# SERRES-OMBRIERES PHOTOVOLTAÏQUES PLANTATION MELISSA

**RAPPORT GEISER N°EA202791 INDICE 1**

## **MEMOIRE DE REPONSE**

### DOSSIER DE DÉCLARATION AU TITRE DE LA LOI SUR L'EAU

Figure 1 : Fossé Chemin Cratère

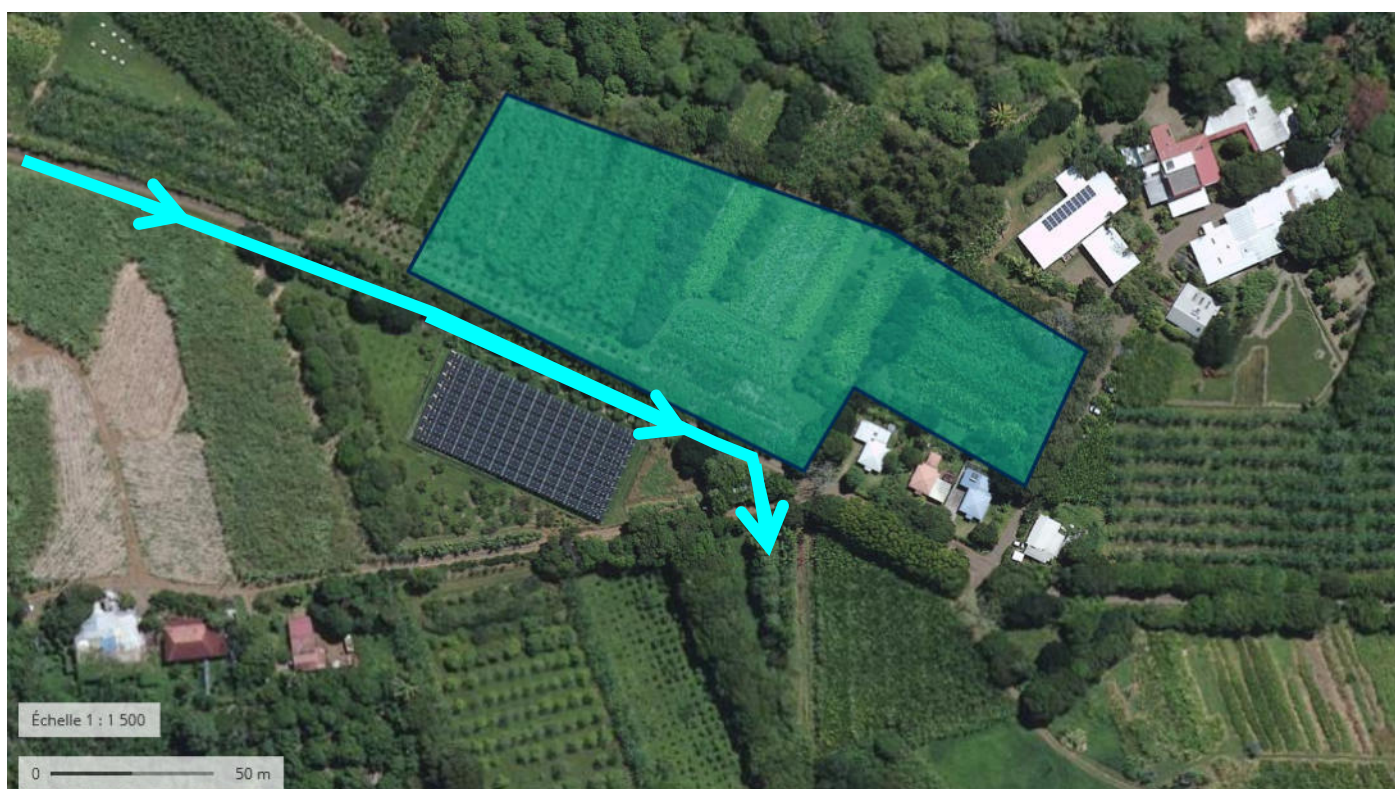
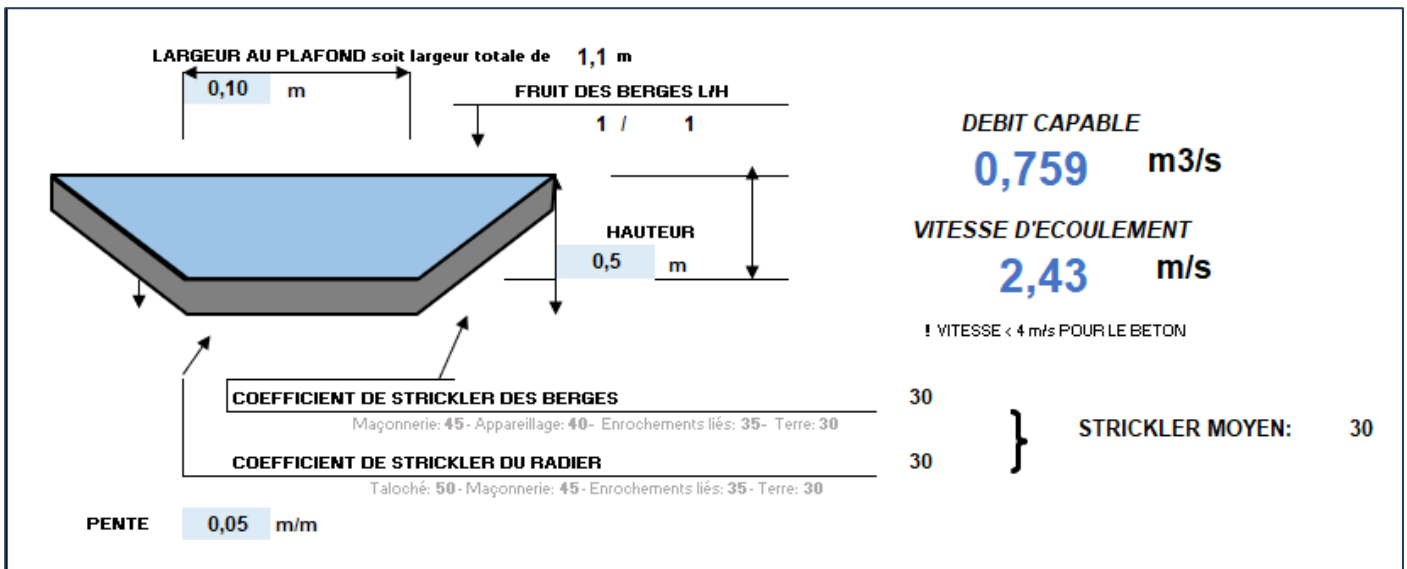
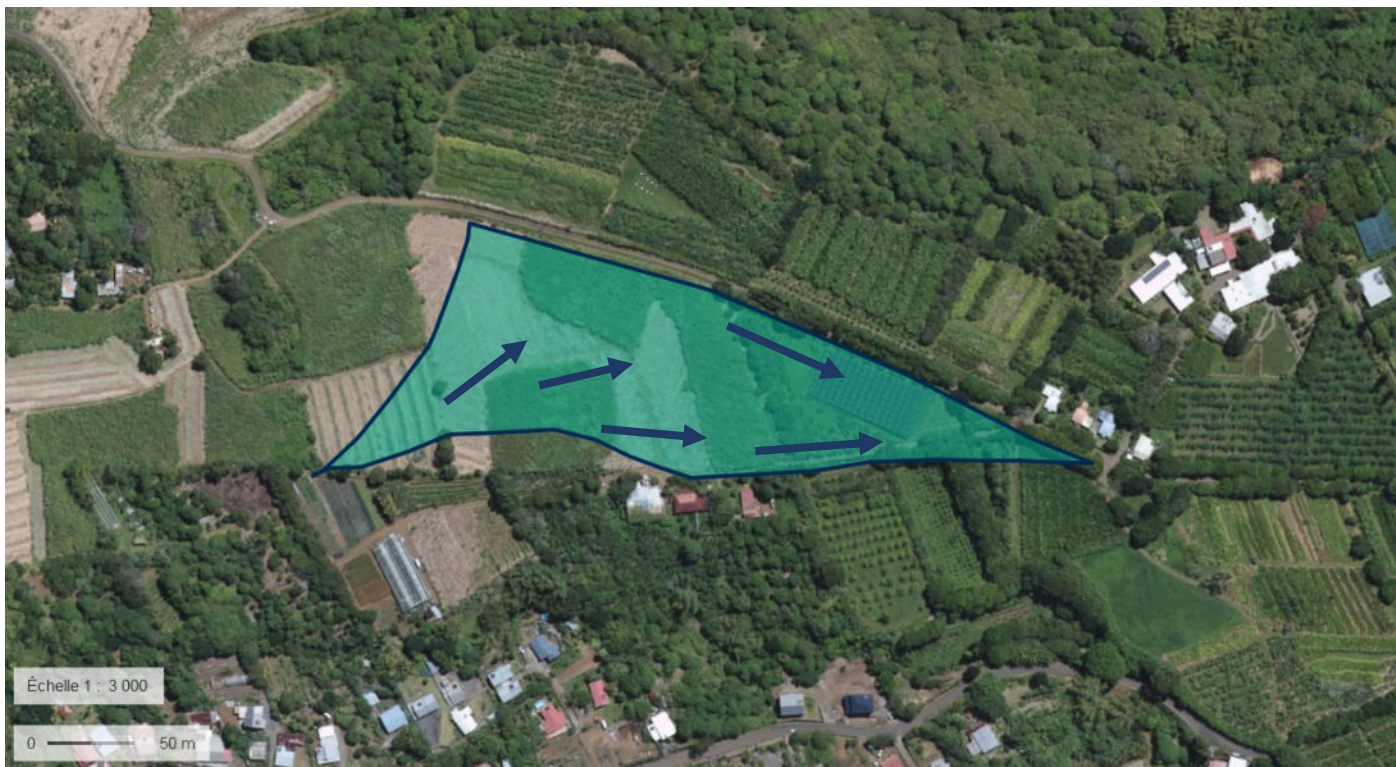
Pour justifier les bassins versants considérés, le dossier indique la présence d'un fossé enherbé en bordure du chemin cratère permettant une barrière hydraulique à l'amont immédiat du projet. Il est nécessaire de fournir un document attestant que ce fossé est géré et entretenu en tant qu'ouvrage de gestion d'eaux pluviales ; attestation donnée par le gestionnaire de cet ouvrage. Une description de cet ouvrage complétée par une justification qu'il permet de canaliser un débit décennal est attendue.

Le chemin Cratère est un chemin communal, le gestionnaire du fossé est donc la commune de Saint-Benoît. Toutefois, compte-tenu de l'avancement actuel des échanges entre les deux collectivités (EPCI\_Cirest / Commune\_Saint-Benoît), la gouvernance de la GEMAPI est toujours en phase de discussion (article R.2226-1 du Code Général des Collectivités Territoriales). L'attestation de gestion sera transmise dès que ce point sera éclairci au niveau de la collectivité.

D'après les informations dont nous disposons, ce fossé intercepte un bassin versant de 30220 m<sup>2</sup> à l'amont immédiat du projet et permettant d'intercepter une pluie d'occurrence 10 ans (la capacité capable du fossé est supérieure aux estimations de débit décennal du bassin versant intercepté).

Figure 4 : Délimitation des bassins versants à l'état initial

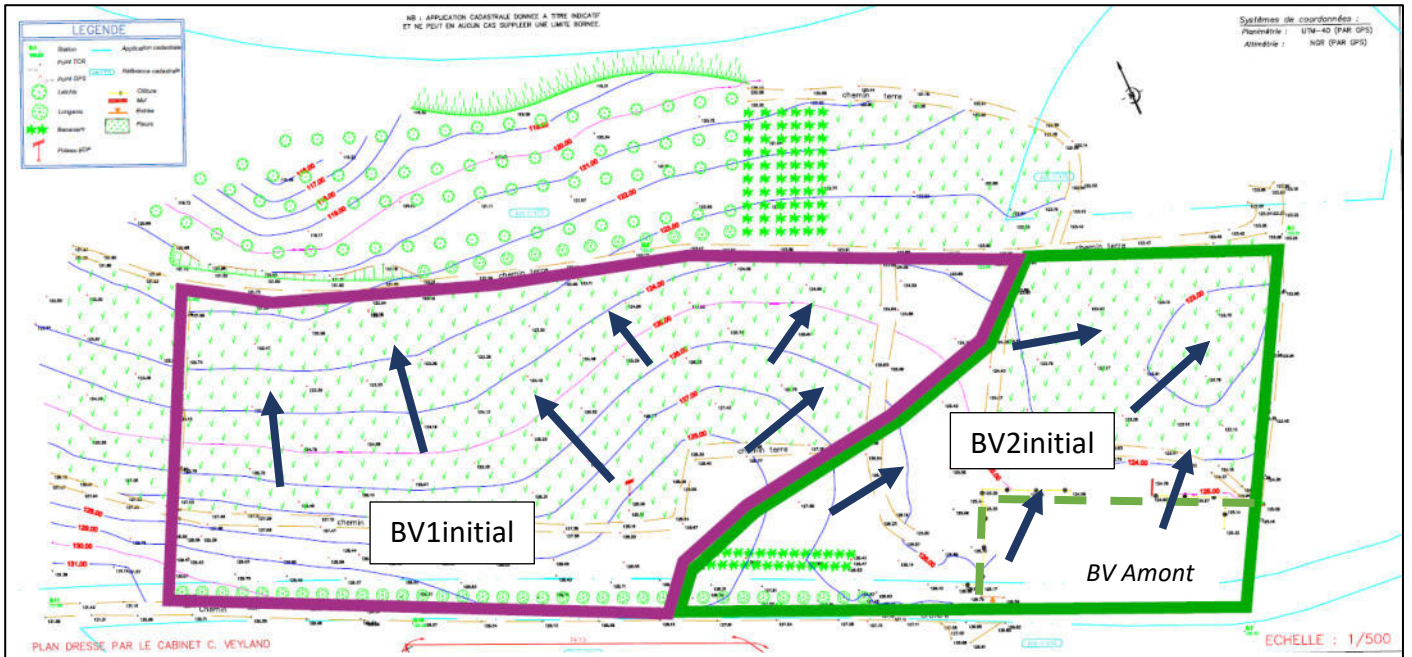
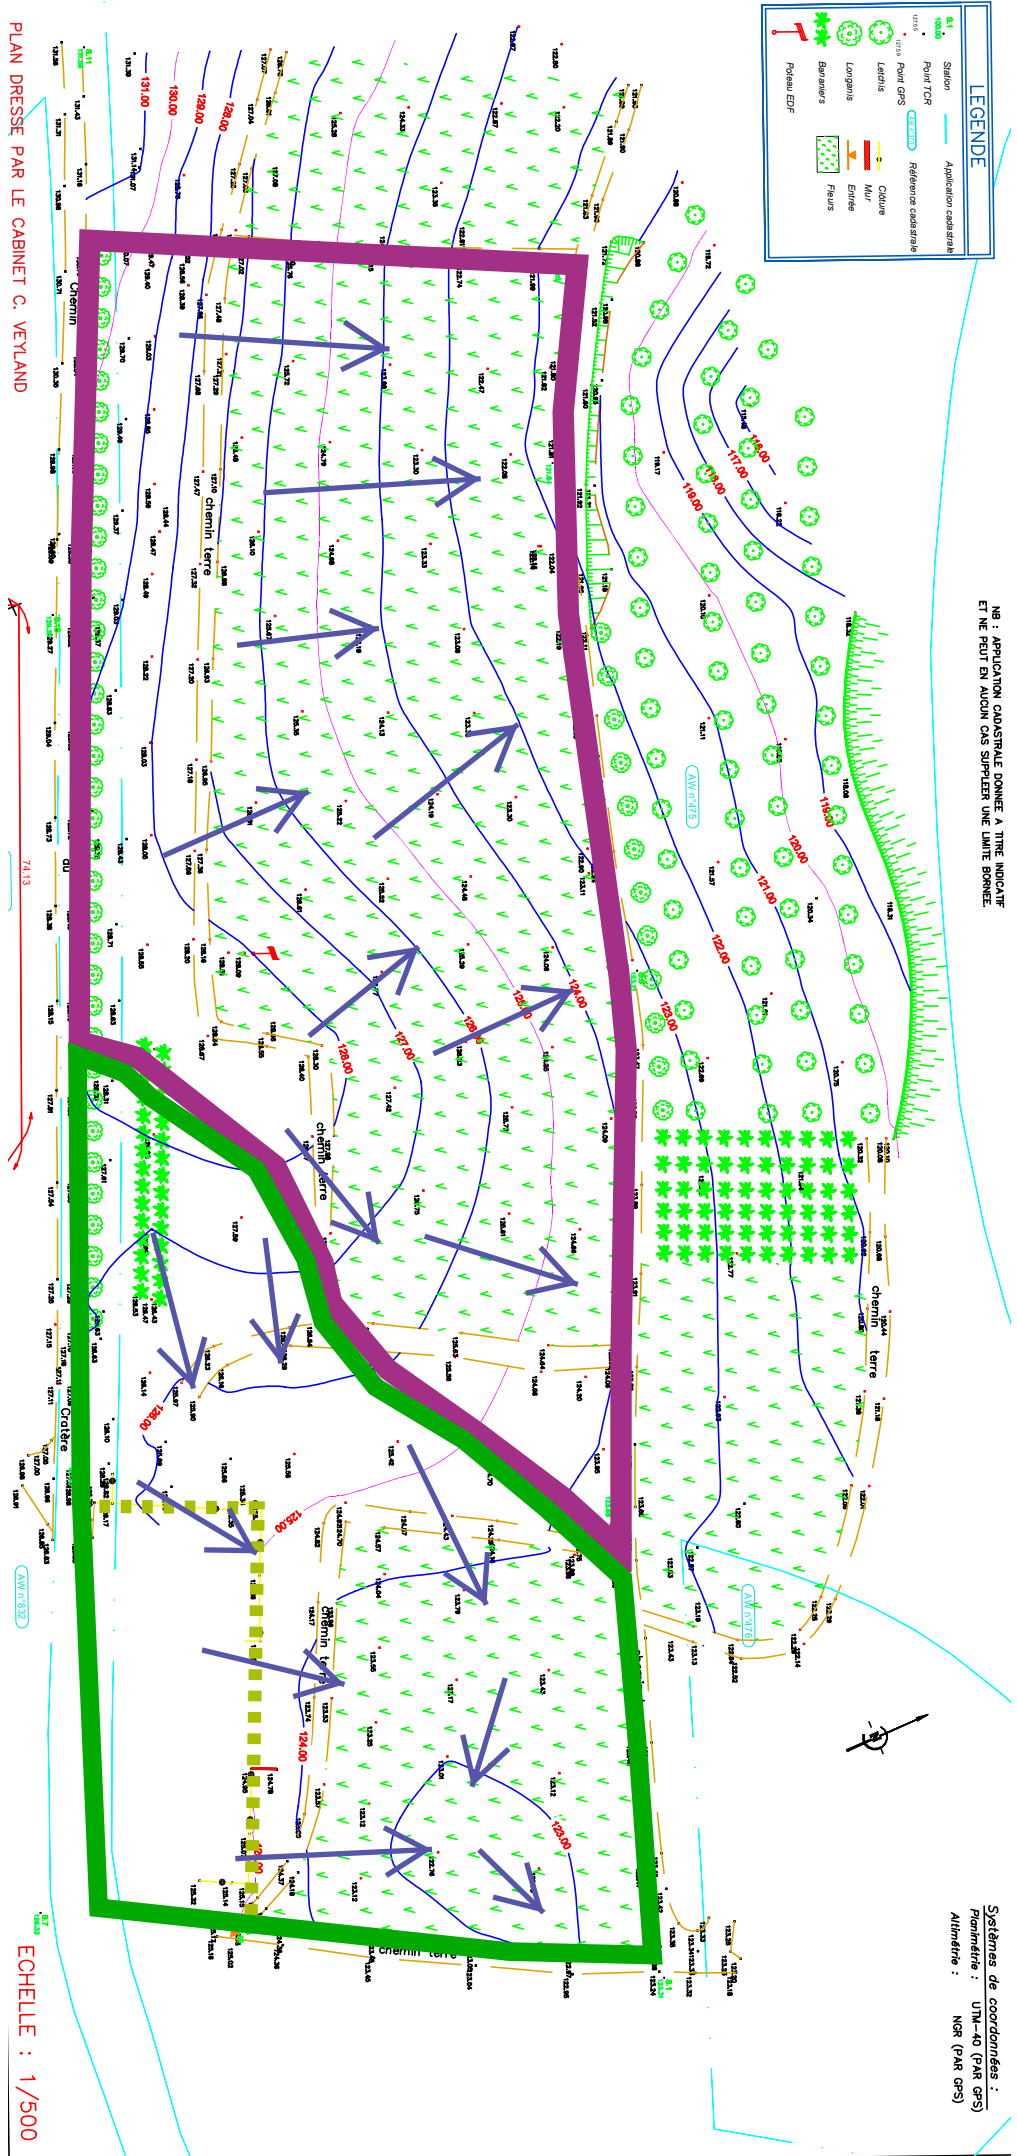
Les bassins versants avant aménagement pris en considération sont au nombre de 2, BV1 à l'ouest et BV2 à l'est. Il convient de préciser sur plan topographique les délimitations et fils d'eau de ces bassins.

Par ailleurs le dossier indique au 4/ que la surface considérée dans le cadre législatif est de 1,47 ha, alors que les calculs présentés portent sur 1,0913 ha. Ce point mérite d'être expliqué ou corrigé.

La surface considérée, dans le cadre législatif de la Loi sur l'Eau, est de **1,69 ha**, correspondant à la surface totale du projet augmentée de la surface du bassin versant amont.

- Surface du projet de 1,47 ha ;
- Surface du bassin versant amont de 0,22 ha.

Vous trouverez en annexe 3, les délimitations des bassins versants à l'état initial (incluant les fils d'eau).
